首里城復元 令和の正殿

内閣府 沖縄総合事務局
首里城復元に向けた技術検討委員会

平成の復元からの変更点の解説

① 塗装材料(久志間切弁柄)

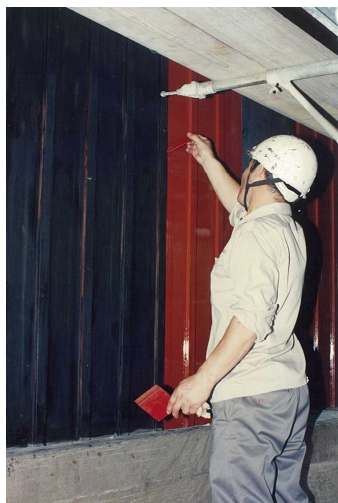
琉球王国時代の古文書に、首里城の修理に際し、久志間切（現在の名護市久志周辺）へ漆塗装の顔料の調達を指示した記述があります。

平成復元時は、その顔料がどのようなものか不明でしたが、その後の研究で、久志周辺の水辺に存在する鉄バクテリアによって生成される顔料である可能性が高いことが分かりました。

この天然の鉄バクテリア由来の顔料（久志間切弁柄）による往時の正殿の色の復元を目指して、生産方法の検討や塗装の耐候性試験等を行っています。

古文書にある「久志間切弁柄」を復元・制作して、弁柄塗り塗装を実施

う さ す か こうらん
⑥ 二階御差床 高欄

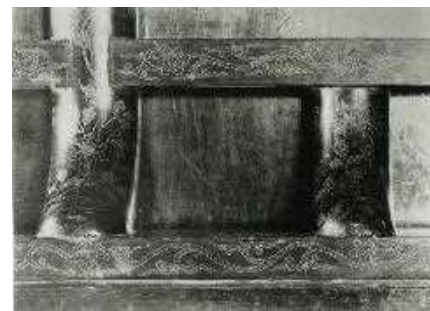
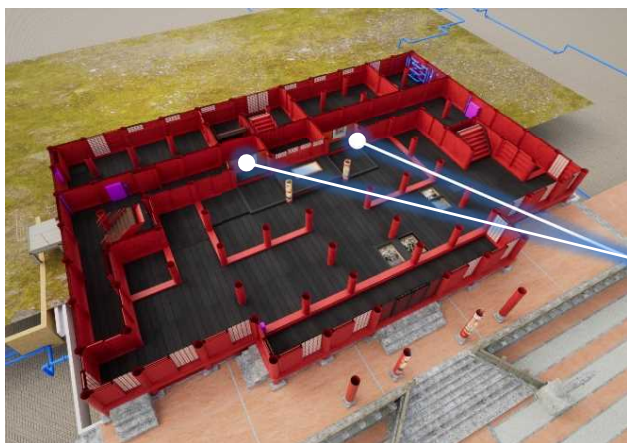
高欄の古写真の詳細な分析を行った結果をもとに、欄干柱を逆T字型、しまこ柱を逆T字変形型に変更予定です。

また、沈金文様を変更予定です。

御差床高欄イメージ

⑦ 「黄ぬり」の色調

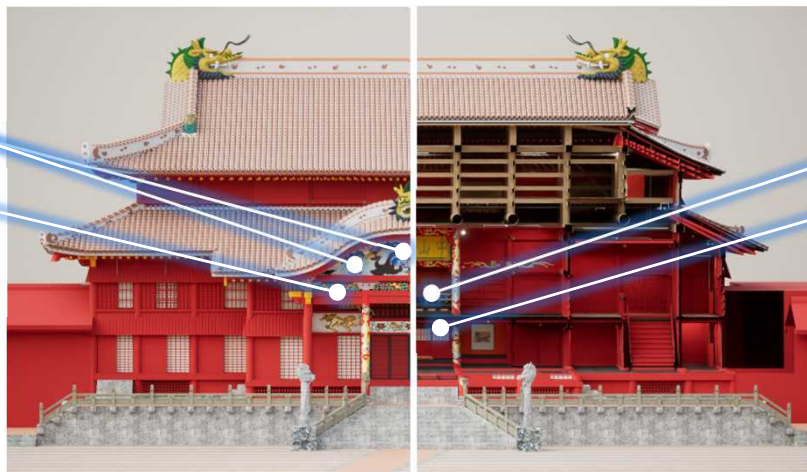
前回復元以降に古文書の詳細な検証を行った結果、黄ぬりの材料に黄色顔料が含まれていないことから、黄色でない可能性を確認しました。

渋や久米赤土など資料に記載されている材料名や数量をもとに往時の「黄ぬり」を再現すべく試作を行った結果から、茶系黄色の色合いの塗装に変更予定です。

渋や久米赤土などを材料とした茶系黄色の色合い

⑨ 「かけ合わせ真ぬり」の塗装

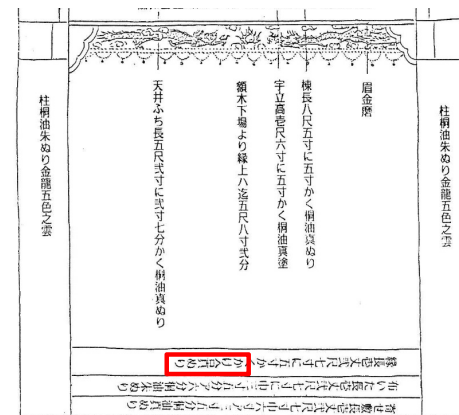
「寸法記」では、一階御差床の縁、御床の縁の塗り方は、下から「桐油真ぬり」、「桐油朱ぬり」、「かけ合真ぬり」と記載されています。

平成の復元時には、「かけ合真ぬり」は塗装方法が不明であったため「桐油真ぬり」で塗装しましたが、令和の復元では、類似の事例等も参考に検証した結果、下地を厚く塗らずに木目を見せる塗装とする予定です。

かけ合わせ真ぬりとして木目が見える仕様で塗装

⑩ 「久米赤土」の塗装

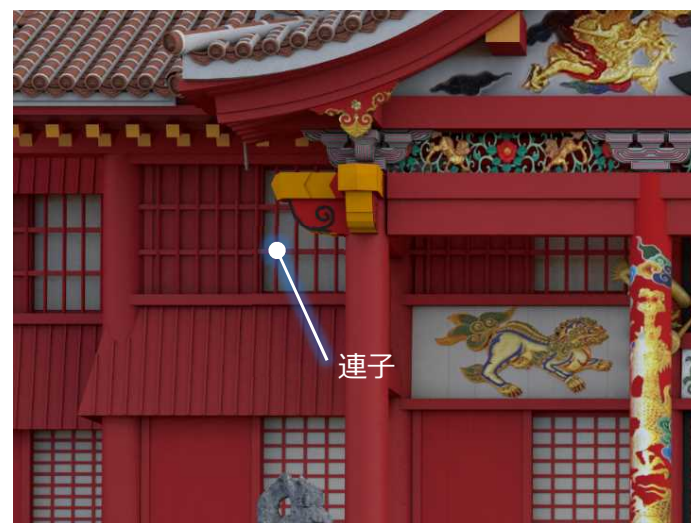
王府時代、久米島から「久米赤土」が塗装の顔料として調達され、「連子（れんじ）」等に用いられたとの記録があります。

令和の復元においても、平成の復元時と同様久米島から赤土を採取し、手板を作成して色味や顔料としての仕様について検討を行いました。

その結果、塗装の仕様を「中塗りには市販弁柄を混ぜた漆を使用し、上塗りには久米赤土（8：2）を混ぜた桐油を使用」とすることで決定し、色味等については引き続き耐候性試験を行いながら検討中です。

塗装の仕様を「中塗りに漆と市販弁柄を使用し、上塗りは桐油と久米赤土（8：2）」とすることで決定。色味等を検討中（耐候性試験を実施中）

⑪ 小屋丸太梁のオキナワウラジロガシ

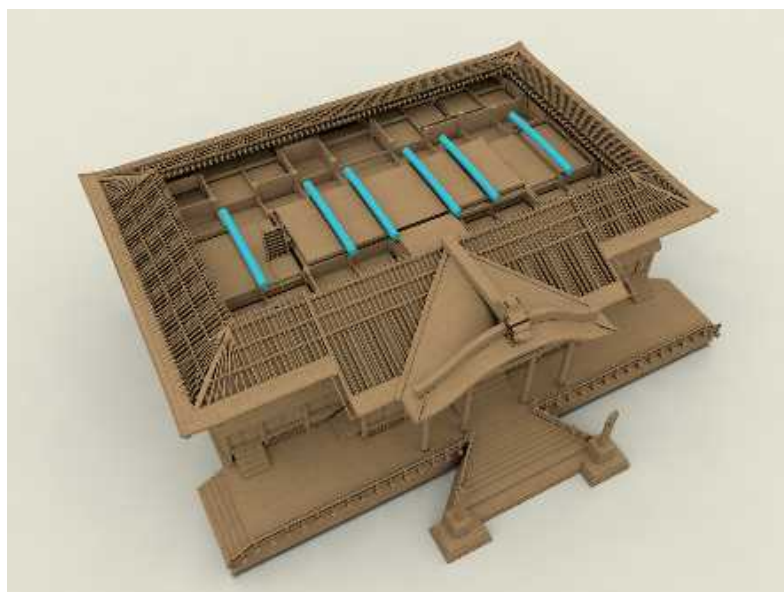
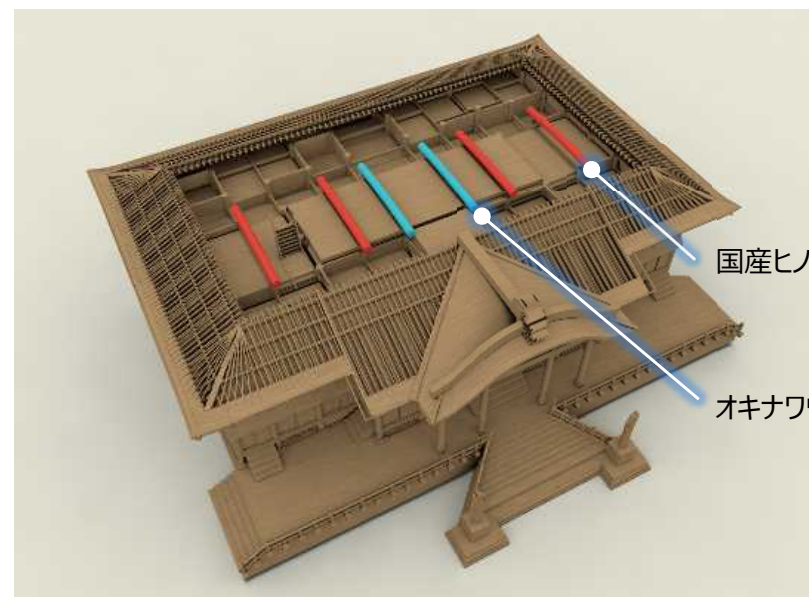
平成の復元時には、正殿二階天井裏の小屋丸太梁に使用するオキナワウラジロガシを沖縄県内で調達できず、九州から調達しました。

令和の復元では、小屋丸太梁6本のうち、二階御差床柱上の2本に沖縄県国頭村から頂いたオキナワウラジロガシを活用し、残りの4本には国産ヒノキを使用します。

二階御差床柱上の小屋丸太梁2本に沖縄県産オキナワウラジロガシを使用

⑭ 監視カメラの強化

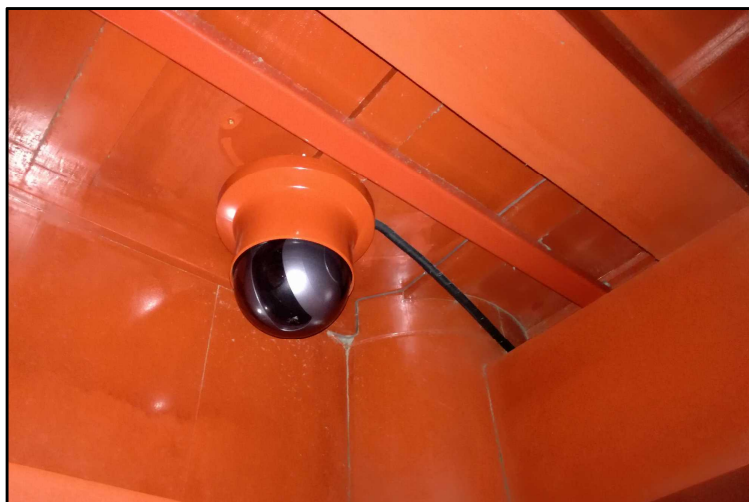
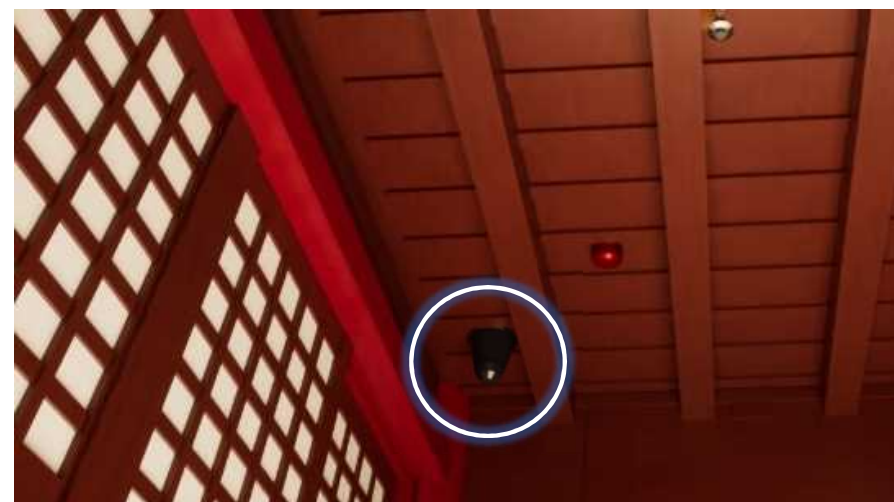
夜間でも鮮明な映像を撮影可能な低照度型監視カメラを、死角をつくらないように設置します。

夜間でも鮮明な映像を撮影可能な低照度型監視カメラの設置

⑮ 煙感知器、熱感知器の強化

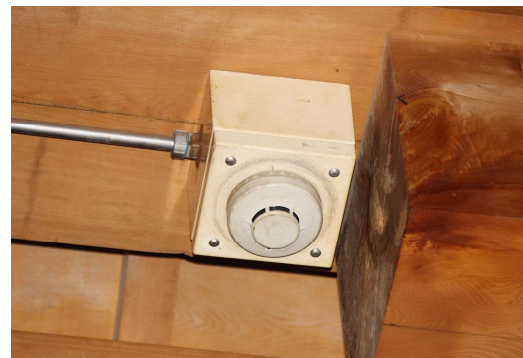
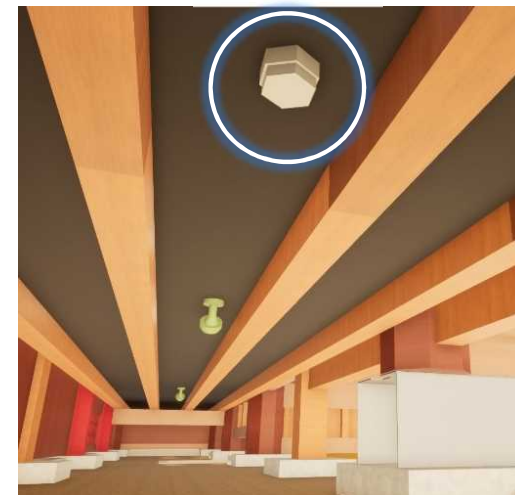
平成の復元時には、熱感知器（空気管式）を主体に設置していましたが、火災発生後、炎が大きくなって設置空間の急激な温度上昇を感知してから火災報知する方式でした。

そのため、より早い段階で火災を覚知できるよう、煙感知器、熱感知器は、検知する煙の濃度や温度変化の状況に応じて段階的な火災報知が可能なアナログ式感知器を設置します。

煙感知器・熱感知器（アナログ式）を設置

⑰ 火災時の自動通報装置の新設

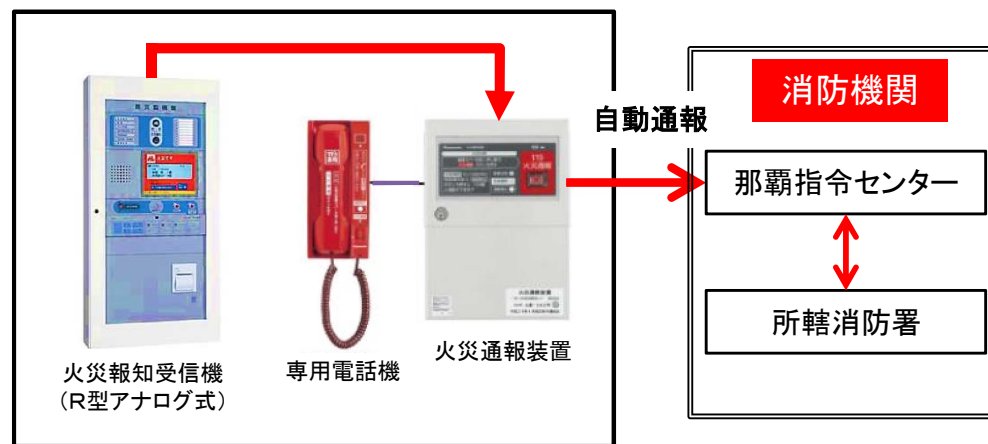
平成の復元時には、管理員が火災を確認した後に消防機関へ電話で通報していました。

令和の復元では、より早く火災の場所を特定し、通報するため、どの場所の火災報知器が作動したのか特定可能なR型アナログ式受信機を工事警備室に設置するとともに、火災通報装置と連動させることで、火災の発生を所轄の消防機関へ自動通報する方式とします。

- R型アナログ式受信機を設置
- 火災通報装置と連動させ、所轄の消防機関へ自動通報

⑱ スプリンクラーの新設

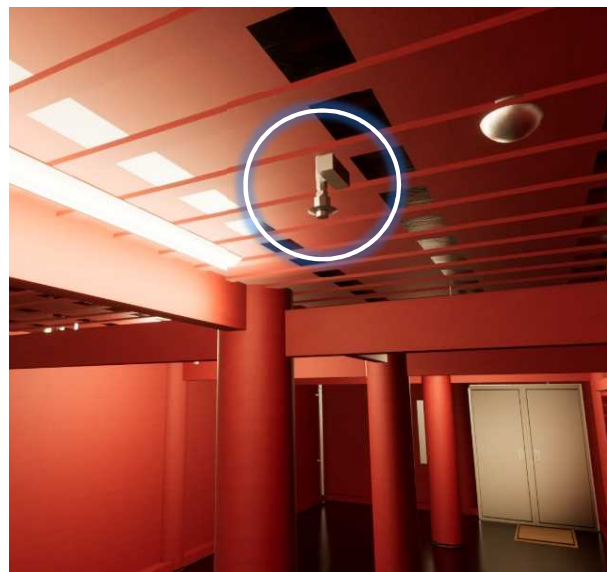
初期消火の強化のため、火災発生時に自動で放水するスプリンクラーを新たに設置します。

②0 ドレンチャー配管の複数系統化

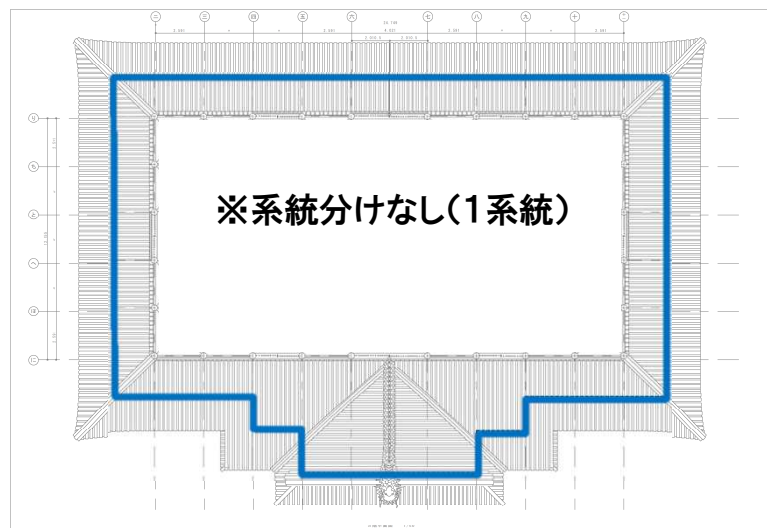
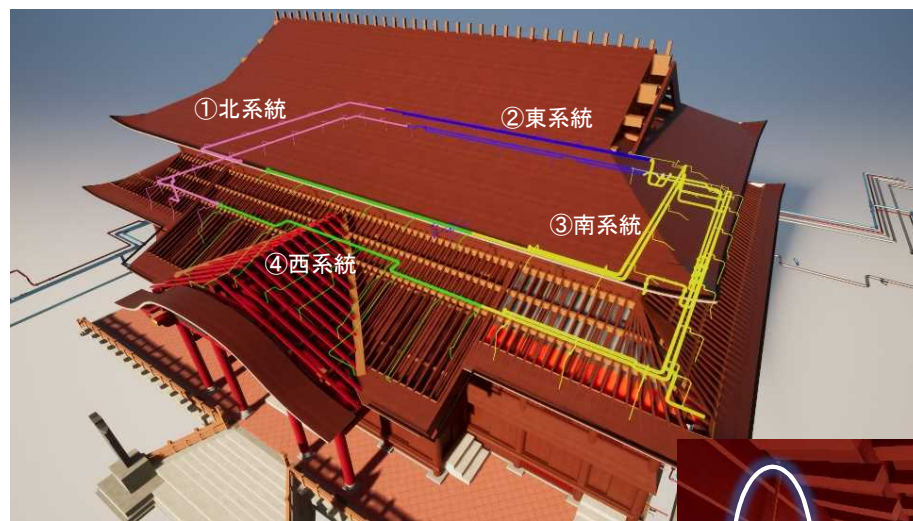
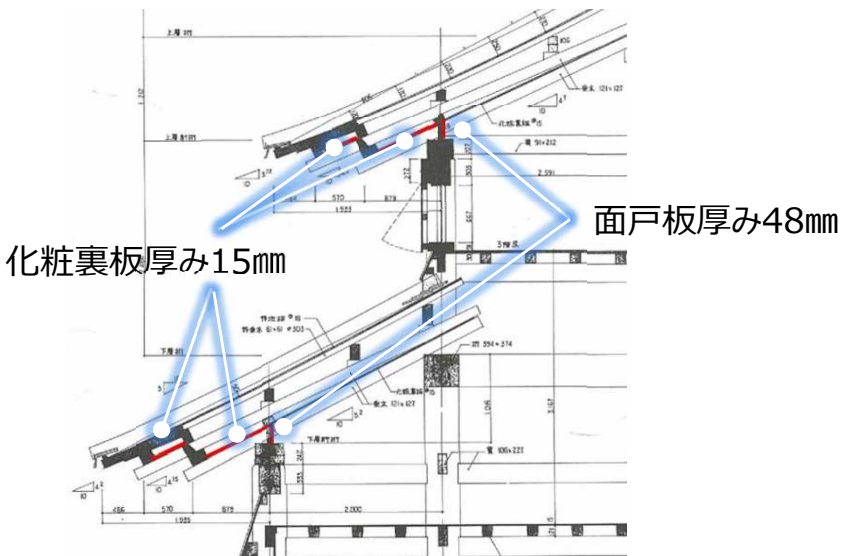
平成の復元時には、ドレンチャー（※）の配管は1系統であったため、火災が発生した場所に限らず、すべてのドレンチャーで放水が開始される仕様となっていました。

令和の復元では、限りある水源を有効利用するため、ドレンチャーの配管を4つに系統分けし、火災が発生した場所に応じた放水ができるようにします。

上層屋根、下層屋根とも
ドレンチャーの配管を4系統に分割

②1 軒の防火補強

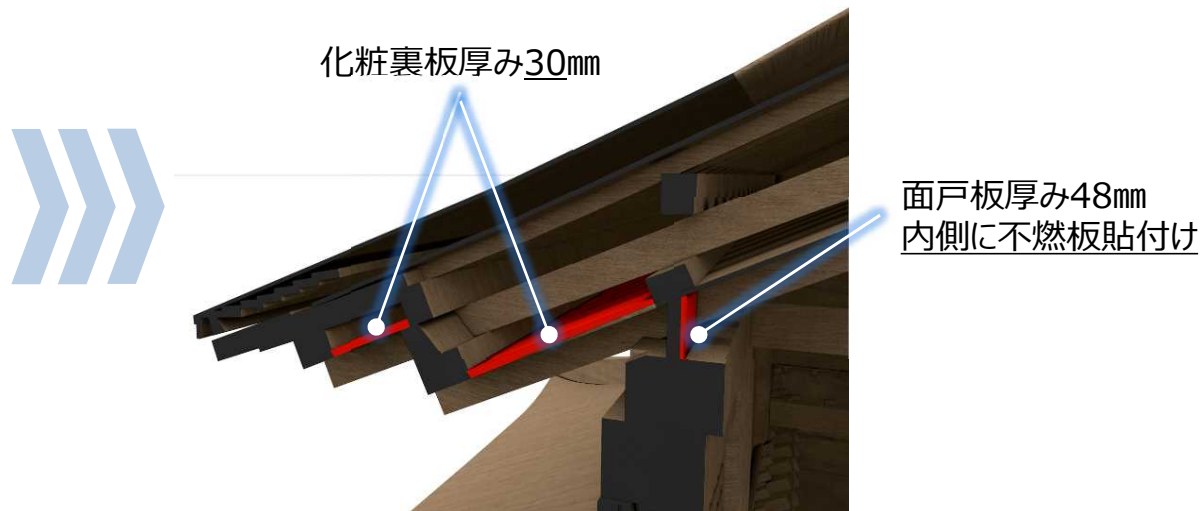
正殿は、木造による往時の姿の復元を原則としていますが、延焼防止対策を強化するため、軒の化粧裏板の厚みの増加、不燃板の貼付けなど、歴史的空間や景観に影響のない形で防火補強を行います。

正殿の軒の構造イメージ

② 建物の耐震補強

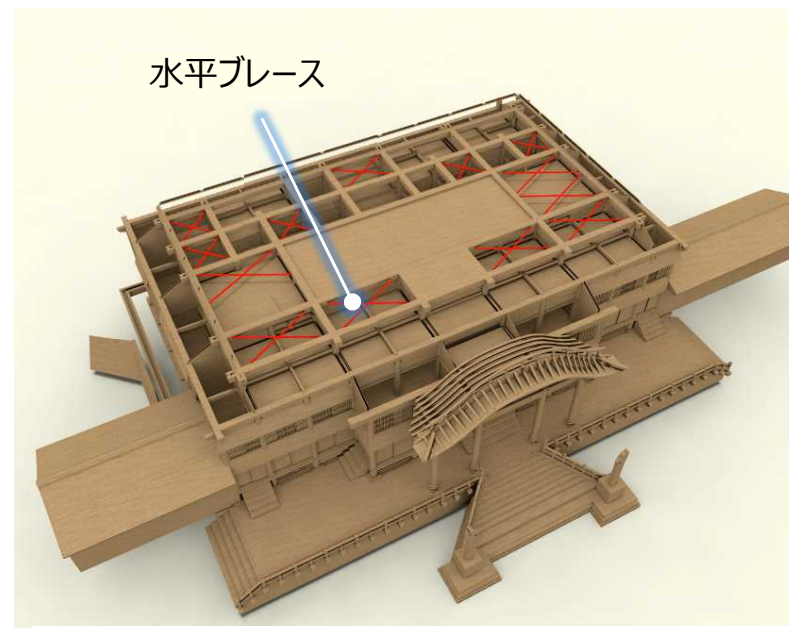
正殿の耐震性を高めるため、2階天井裏や3階部分など来館者から見えない場所に水平ブレースを設置する耐震補強を行います。

正殿の耐震補強のイメージ

②③ 避難鉄骨階段、防火戸の新設

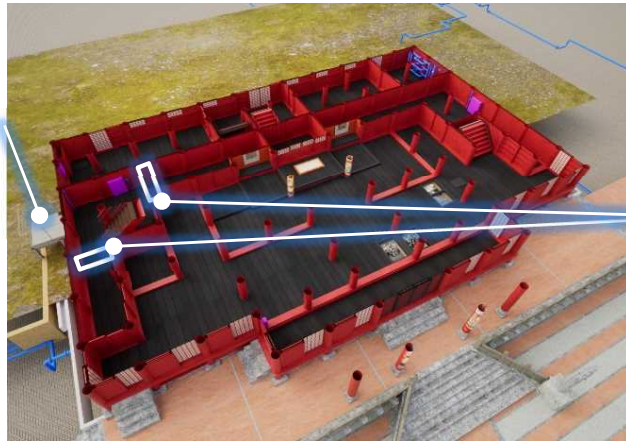
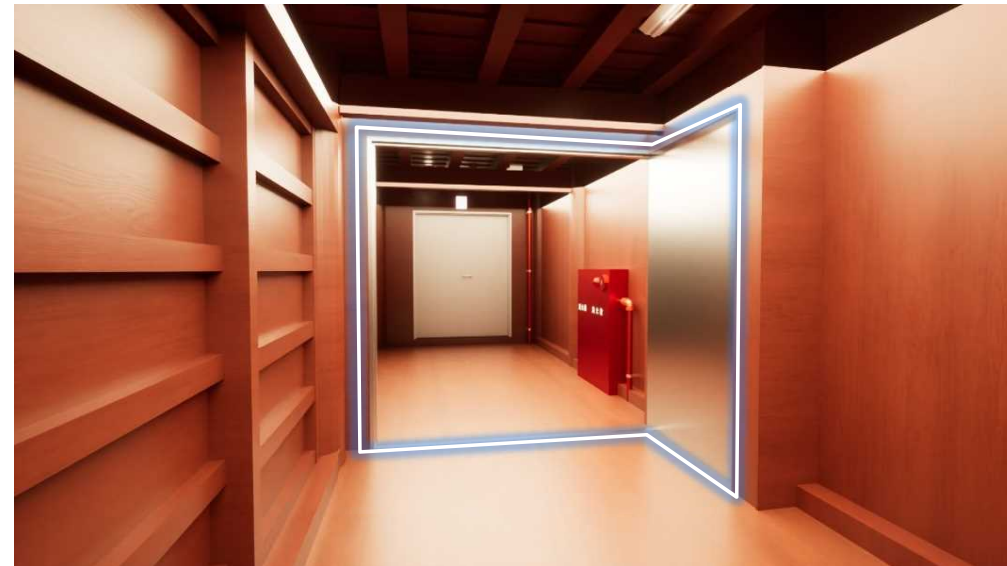
来館者の二方向避難を確保するため、正殿北側外部に避難鉄骨階段を設置します。

また、正殿二階からの避難路である鉄骨階段まわりに防火・防煙の区画を設けるため、防火戸を設置します。

防火戸のイメージ (通常時開放。枠、扉は弁柄色に塗装予定)

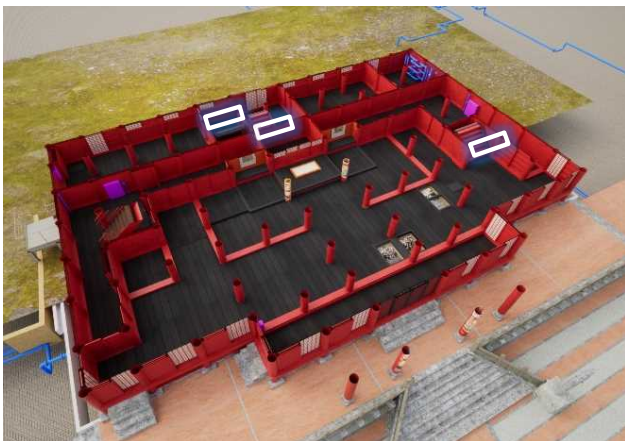
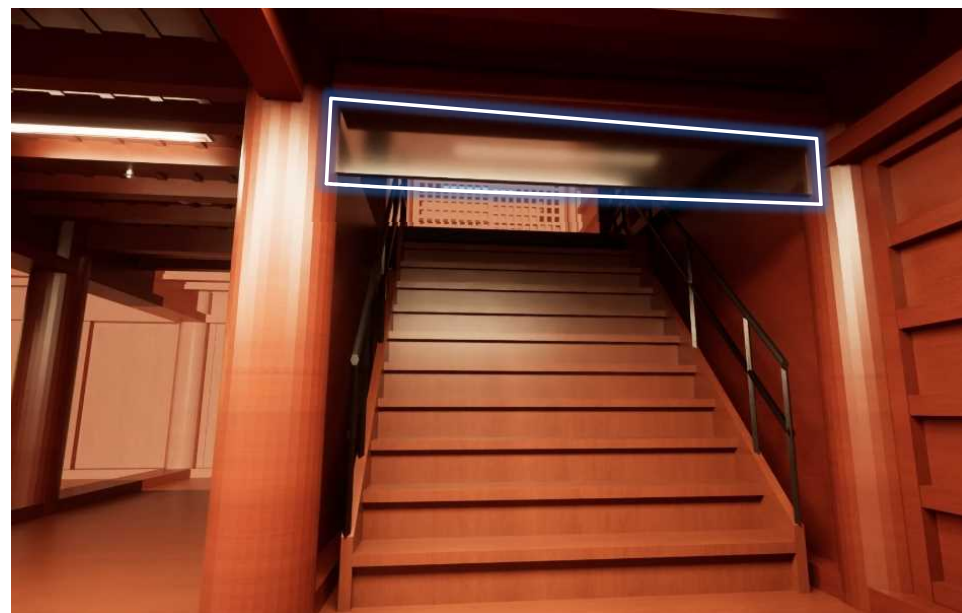
火災発生時に、一階から二階への煙の侵入・拡散を可能な限り防ぐため、復元階段の登り口上方に、防煙垂壁を新たに設置します。

防煙垂壁（透明パネル）のイメージ

②5 消火水槽、防火水槽の増設

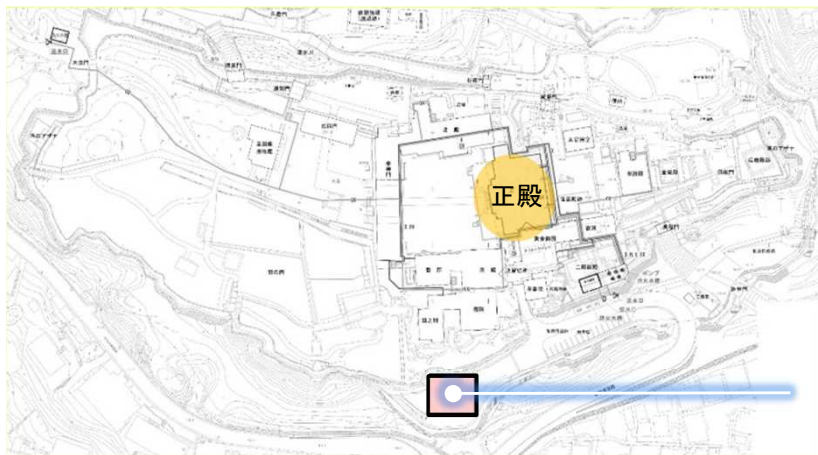
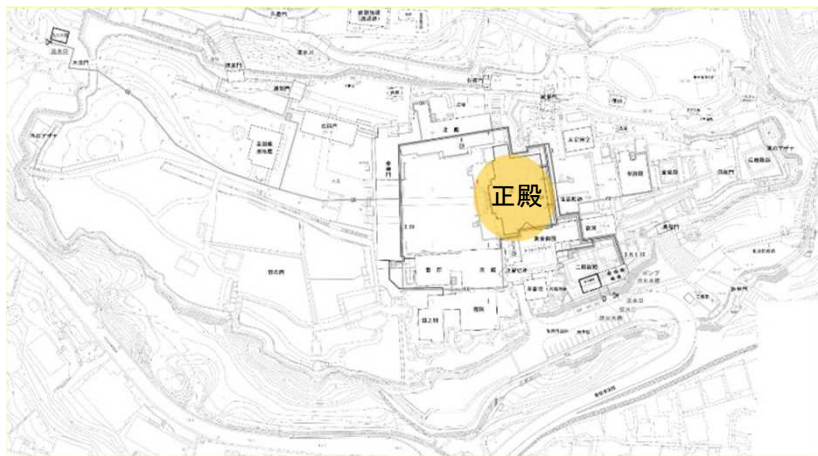
平成の復元時には、消火用の貯水槽として木曳門の西側に40tの防火水槽、二階御殿の地下に100tの消火水槽・62tの防火水槽を設置していました。

令和の復元では、より防災性を高めるため、新たに200tの消火水槽、80tの防火水槽を設置予定です。

新設の消火水槽(200t)・防火水槽(80t)イメージ※ <南城郭>

②6 連結送水管の敷設

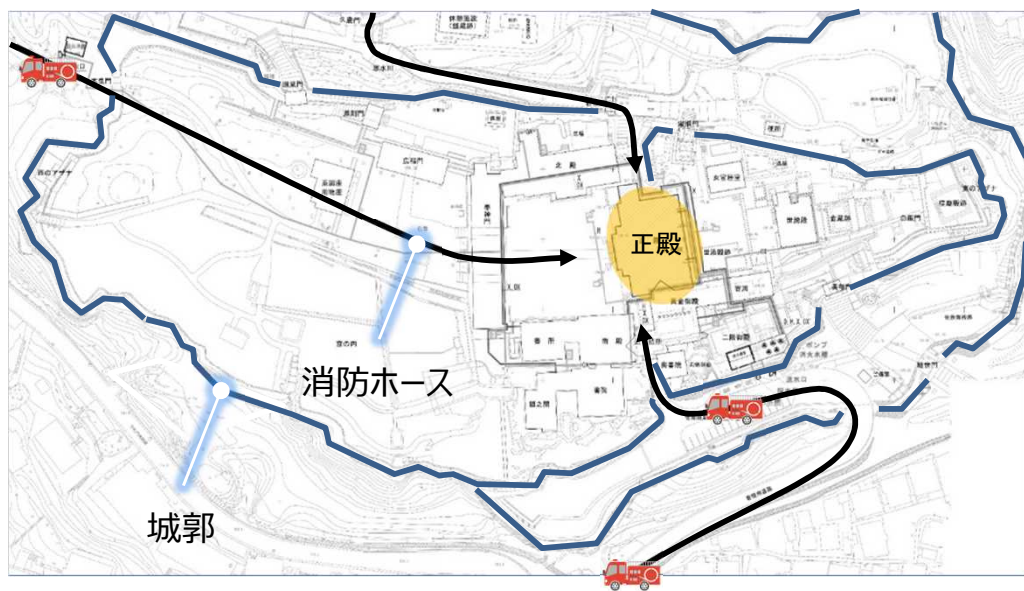
平成の復元の際は、備え付けの消火栓や放水銃等での消火活動のほか、消防隊のポンプ車が城郭内に進入できないため、消防車による消火活動のために消防ホースを長距離延長する必要がありました。

令和の復元では、城郭外の消防車両が止められる場所に送水口を設け、城郭内に向かって予め地中に連結送水管を敷設し、その放水口を複数箇所設置することで、消防ホースを延長する必要がなくなり、万一の火災の際にも迅速な消火活動が可能となります。

また、那覇市の水道管とも直接接続することで、消防水利を防火水槽以外からも継続的に確保することができます。

城郭内の連結送水管の放水口に消防ホースを接続して消火活動
